Verslag huishoudelijke elektrische installatie op laagspanning en zeer lage spanning

Referentie: 006-20260122-01	Datum controle: 22/01/2026
Keurder: 006

Eigenaar:	EAN-code: 541449206002391648
Adres installatie: Schomstraat 21, 3550 - Heusden	Nummer teller(s): 1sag1200102415
	Distributienetbeheerder installatie: Fluvius
Datum uitvoering installatie:	<input type="checkbox"/> Vóór 01/10/1981 <input checked="" type="checkbox"/> Tussen 01/10/1981 en 01/06/2020 <input type="checkbox"/> Vanaf 01/06/2020
Type:	<input checked="" type="checkbox"/> Wooneenheid <input type="checkbox"/> Niet-huishoudelijk <input type="checkbox"/> PV <input type="checkbox"/> Batterij <input type="checkbox"/> Laadpaal

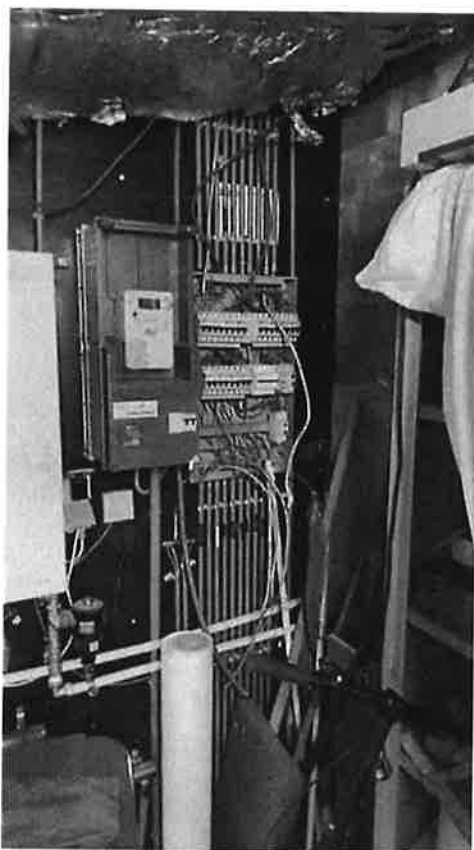
B17 - De voedingsspanning is niet op elk bord vermeld (Boek 1: 3.1.3.3).

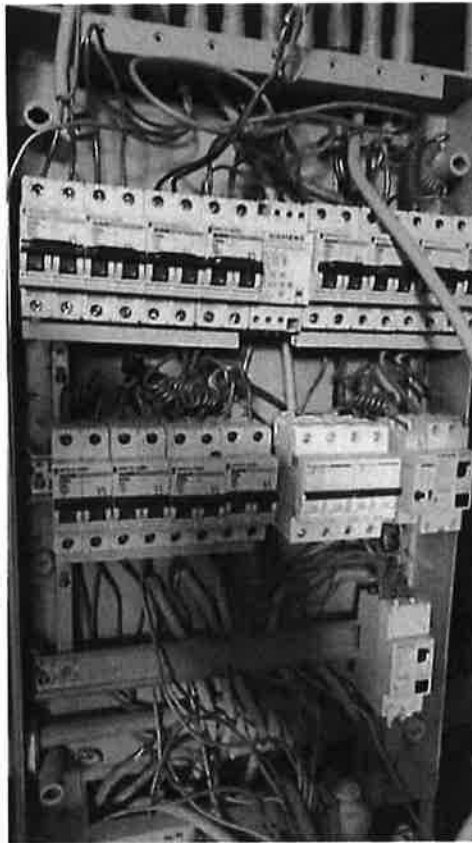
B29 - Het elektrisch verdeelbord in een huishoudelijke ruimte is niet voorzien van een deur (Boek1: 5.3.5.1).

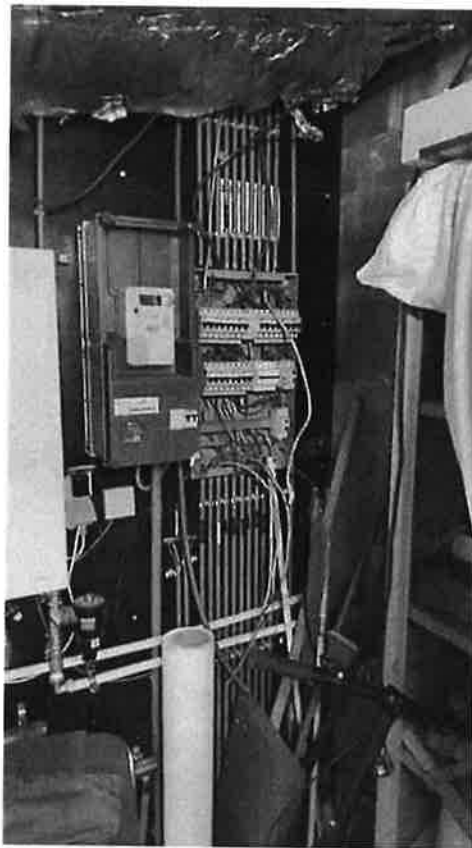
B04 - De aanduiding van de kringen, klemmen en/of schakelapparatuur ontbreekt, is onjuist of is onvolledig (Boek 1: 3.1.3.1/5.1.6.1).

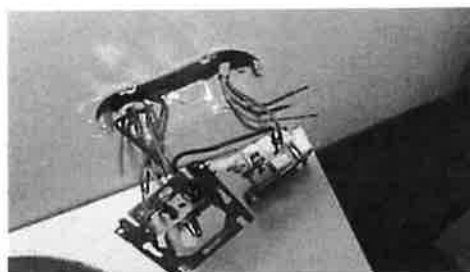
C29 - De waarde van de beveiliging tegen kortsluiting is niet in overeenstemming met de stroomafwaarts geplaatste leiding (Boek 1: 4.4.1.1).

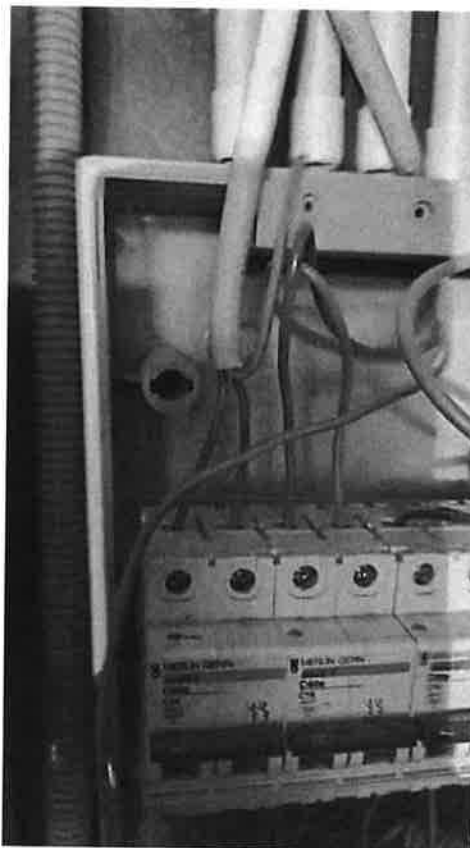
A13 - De continuïteit van de beschermingsgeleider met de aardingsinstallatie is niet gerealiseerd (Boek 1: 5.4.3).

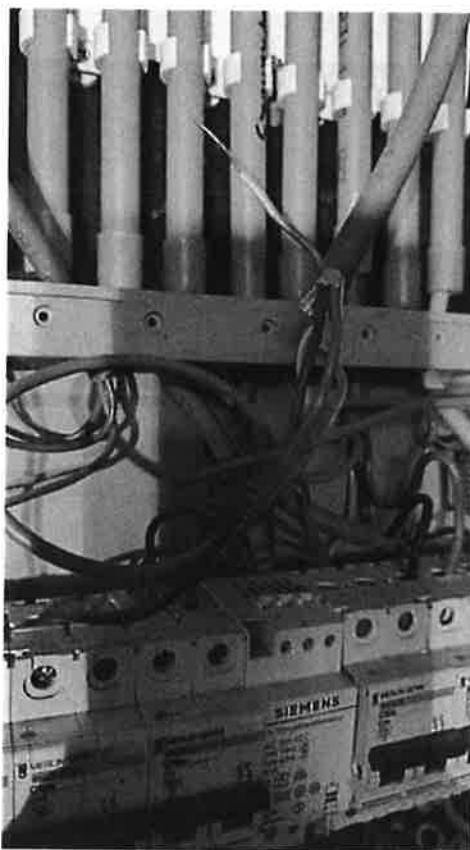
A05 - De waarde van de spreidingsweerstand van de aardverbinding is te hoog (Boek 1: 5.4.2).

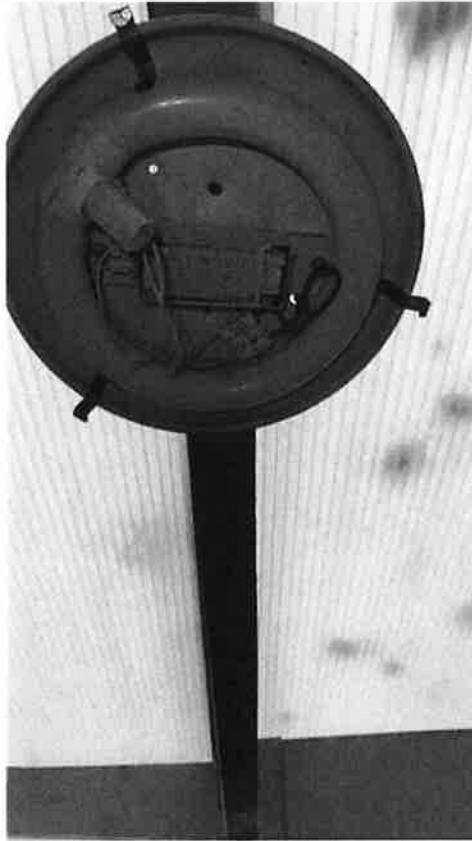
T14 - De voeding van de contactdoos binnen volume 2 van de badkamer is niet beveiligd door een differentieelstroominrichting van max. 10 mA of beschermingstransfo van max. 100W (Boek 1: 7.1),
